Обсуждение СП 30.13330.2019

Предлагаю Вам для обсуждения свои замечания и предложения:

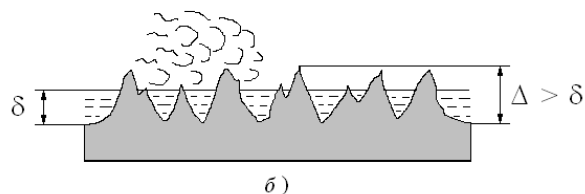
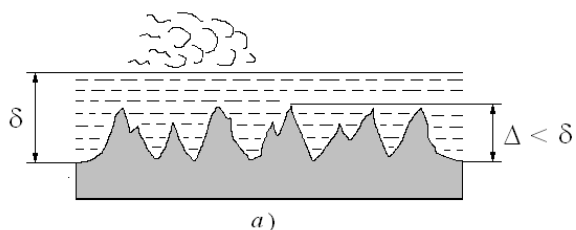
2. В канализации наибольшее распространение имеют трубы из полимерных материалов (ПП, ПВХ, ПЭ) и чугунные (типа SML или отечественные). Полимерные трубы, в отличие от чугунных, являются гидравлически гладкими, что влияет как на характер течения сточной жидкости, так и на величину гидравлического сопротивления.

Например, величина потери напора или, что одно и то же – уклон трубопровода, для чугунных

труб определяются по формуле: $\Delta p = i = \frac{\lambda V^2}{2g4R}$, т.е. гидравлическое сопротивление пропорционально квадрату скорости сточной жидкости («квадратичная» область); а для

полимерных труб по формуле: $\Delta p = i = \frac{\lambda_1 V^b}{2g4R}$, т.е. гидравлическое сопротивление

пропорционально скорости сточной жидкости в степени « $b < 2$ », причем каждому значению скорости соответствует «своя» степень (переходная область)! Таким образом, полимерные трубы по сравнению с чугунными при одном и том же уклоне пропускают больший расход, например: при одинаковом уклоне $i = 0,02$ и расчётном расходе $q^{SL} = 6,18$ л/с – труба из ПП будет иметь наполнение $h/D = 0,5$, а чугунная труба типа SML (новая!) будет иметь наполнение $h/D = 0,63$! Из этого следует, что в случае применения на выпуске труб из разных материалов (например, до электрифицированной задвижки, применяем полимерную трубу, а после – чугунную), чтобы наполнение было одинаковым на всем протяжении выпуска, мы должны увеличить уклон на участке с чугунной трубой, а это запрещено – второй абзац п. 8.2.2. «Изменять уклон прокладки на участке отводного (горизонтального) трубопровода не допускается.» Из этого следует, что необходимо дополнить 8.2.2. СП 30.13330.2012 или 8.3.2 СП 30.13330.2016:

«...

Применять на отводном (горизонтальном) трубопроводе трубы из разных материалов не допускается.»
